Verslag huishoudelijke elektrische installatie op laagspanning en zeer lage spanning**Algemeen:**

Referentie: 006-20260930-04	Datum controle: 30/09/2026
Keurder: 006

Eigenaar: Schepens Luc	EAN-code: 541448820056581513
Adres installatie: Hovesteenseweg 72, 2450 - Meerhout	Nummer teller(s): 1sag1100728861
Distributienetbeheerder installatie: Fluvius	
Datum uitvoering installatie:	☒ Vóór 01/10/1981 ☐ Tussen 01/10/1981 en 01/06/2020 ☐ Vanaf 01/06/2020
Type:	☒ Wooneenheid ☐ Niet-huishoudelijk ☐ PV ☐ Batterij ☐ Laadpaal

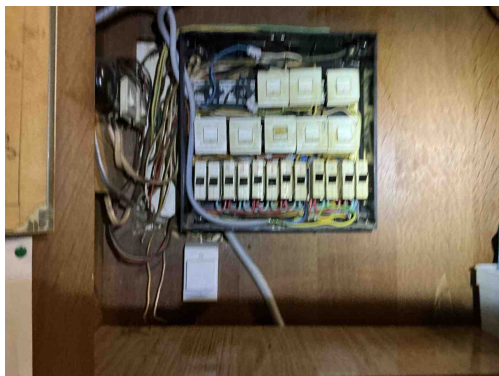
B17 - De voedingsspanning is niet op elk bord vermeld (Boek 1: 3.1.3.3).

Opmerking: Alle borden

B06 - Het elektrisch verdeelbord heeft niet de minimale beschermingsgraad IPXX-B in een gewone ruimte (Boek 1: 4.2.2.3).

Opmerking: O.a. bord1, bord2

B04 - De aanduiding van de kringen, klemmen en/of schakelapparatuur ontbreekt, is onjuist of is onvolledig (Boek 1: 3.1.3.1/5.1.6.1).

Opmerking: O.a. bord1, bord2

B29 - Het elektrisch verdeelbord in een huishoudelijke ruimte is niet voorzien van een deur (Boek1: 5.3.5.1).

Opmerking: O.a. bord2

T02 - Gevaar voor rechtstreekse aanraking: genaakbare delen onder spanning (Boek 1: 4.2.2).

Opmerking: O.a. bord2

D25 - De verbindinginstallaties en/of de beveiligingstoestellen (veiligheden, vermogensschakelaars, differentieelstroombeveiligingsinrichtingen...) moeten op steunpanelen gegroepeerd en gemonteerd zijn in één of meer schakel- en verdeelborden. (Boek 1: 5.3.5.1)

Opmerking: O.a. schakelaars in bord2

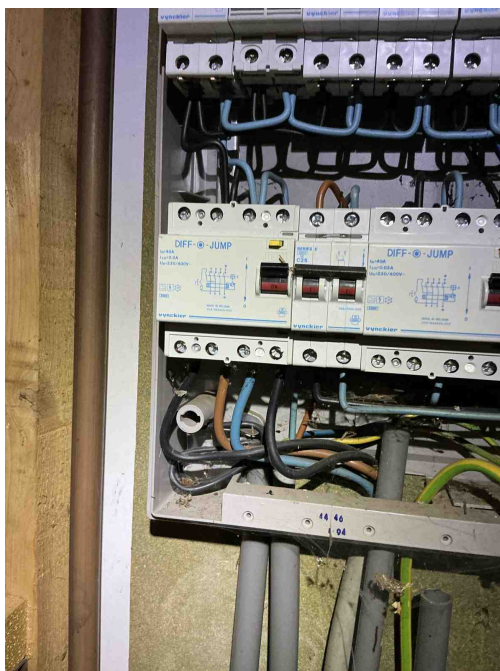
B17 - De voedingsspanning is niet op elk bord vermeld (Boek 1: 3.1.3.3).
Opmerking: Alle borden

B06 - Het elektrisch verdeelbord heeft niet de minimale beschermingsgraad IPXX-B in een gewone ruimte (Boek 1: 4.2.2.3).
Opmerking: O.a. bord1, bord2

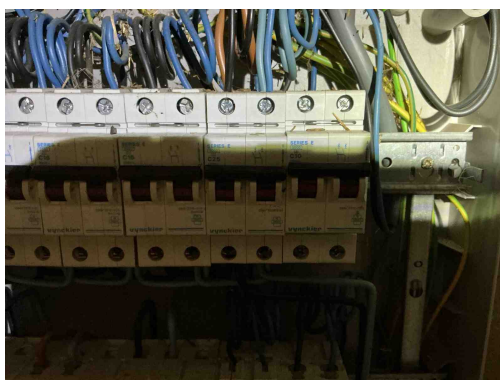
B04 - De aanduiding van de kringen, klemmen en/of schakelapparatuur ontbreekt, is onjuist of is onvolledig (Boek 1: 3.1.3.1/5.1.6.1).
Opmerking: O.a. bord1, bord2

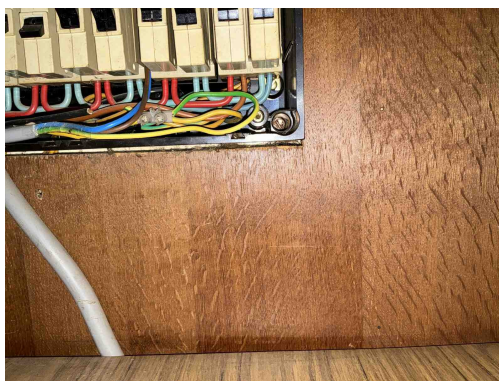
C04 - De waarde van de beveiliging tegen overbelasting is niet in overeenstemming met de leiding of verbruiker stroomafwaarts (Boek 1: 4.4.1.1).

Opmerking: O.a. kring café

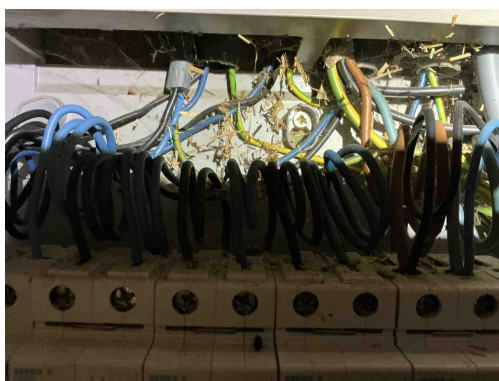
C35 - Er zijn doorverbindingen gemaakt met lusterklemmen; er kon niet aangetoond worden dat deze klemmen geschikt zijn voor de aanwezige spanning, stroom en draadsectie en dat ze "CE" zijn (Boek 1: 1.4.2.1.).

Opmerking: O.a. bord2

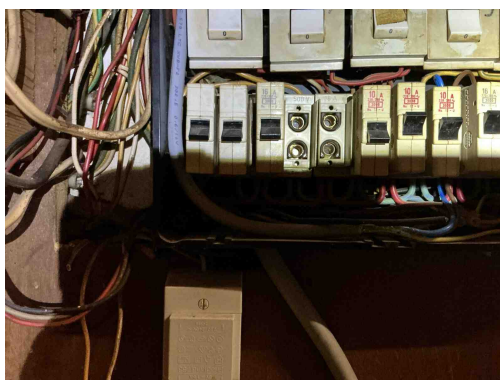
T21a - Het elektrisch materieel is niet geplaatst volgens de voorschriften van de fabrikant/ regels van goed vakmanschap. (Boek 1: 1.4.1.3) Oa ophangvijzen elektrisch verdeelbord niet afgedekt. Zie klasse II toestel.

Opmerking: O.a. bord1 en bord2

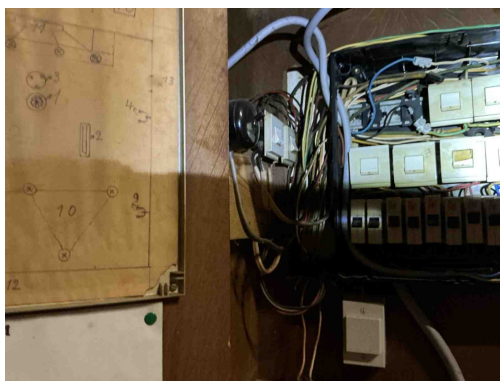
B30 - De houder van de beveiliging in een huishoudelijke ruimte is niet voorzien van aangepaste kalibreerelementen (Boek1: 5.3.5.5).

Opmerking: O.a. bord2

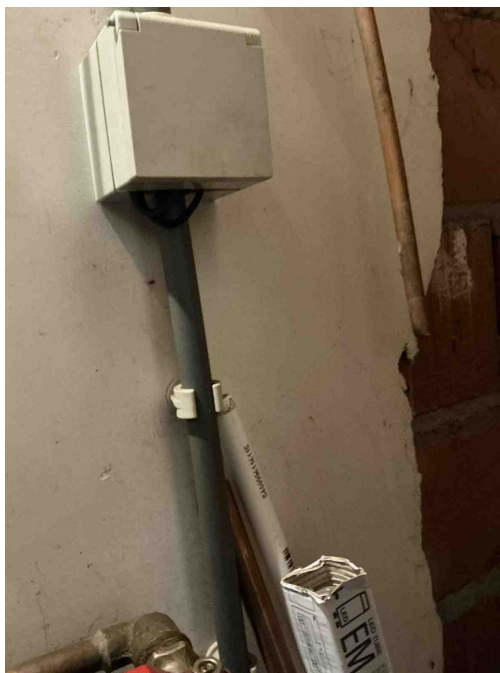
C21 - Het gebruik van geleiders van het type VOB, zonder bijkomende afscherming is niet toegestaan (Boek 1: 5.2.9.6).
Opmerking: O.a. links van bord2, berging

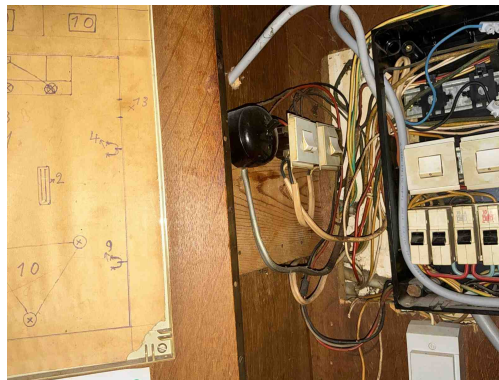
C21 - Het gebruik van geleiders van het type VOB, zonder bijkomende afscherming is niet toegestaan (Boek 1: 5.2.9.6).
Opmerking: O.a. links van bord2, berging

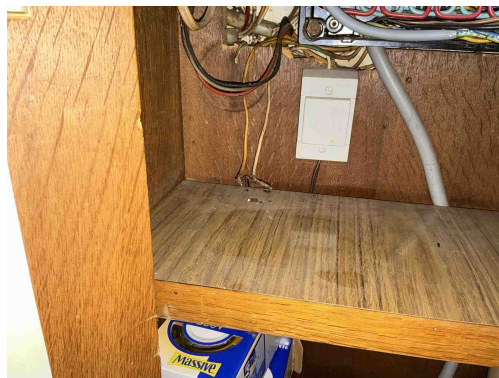
T13 - Opbouwcontactdozen en/of -schakelaars zonder achterplaatje mogen niet rechtstreeks op een brandbare ondergrond bevestigd worden (Boek 1: 4.3.3.5).

Opmerking: O.a. links van bord2

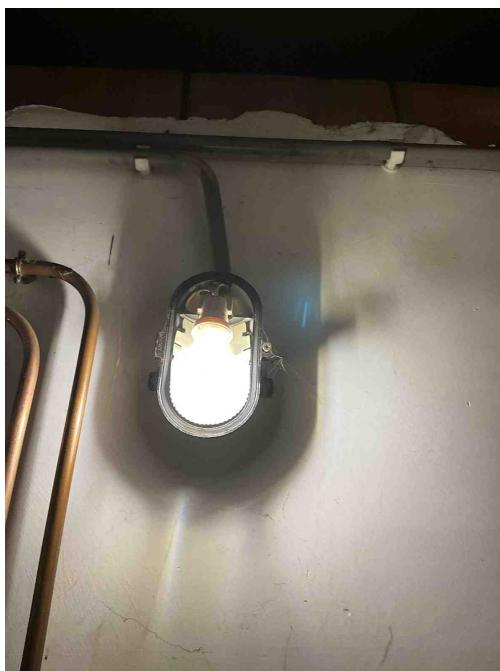
C26 - De verbindingen zijn niet gebeurd in borden, in aftakdozen, aan de klemmen van contactdozen, schakelaars of in de verlichtingstoestellen (Boek 1: 5.2.6.1).

Opmerking: O.a. onder bord2

C27 - Het gebruik van geleiders van het type VTLmB (côte-à-côte) is niet toegestaan (Boek 1: 1.4.2.1).

Opmerking: O.a. onder bord2

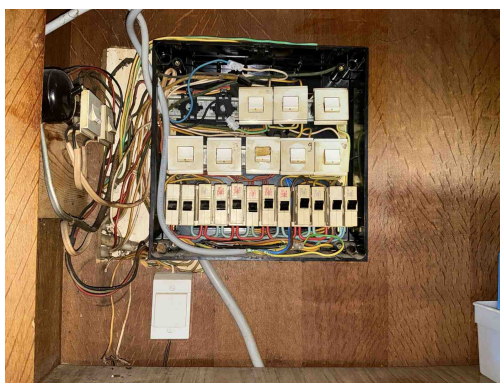
T23 - Het elektrisch materiaal is beschadigd. (Boek 1: 1.4.1.3).
Opmerking: O.a. lamp badkamer v0, lamp berging
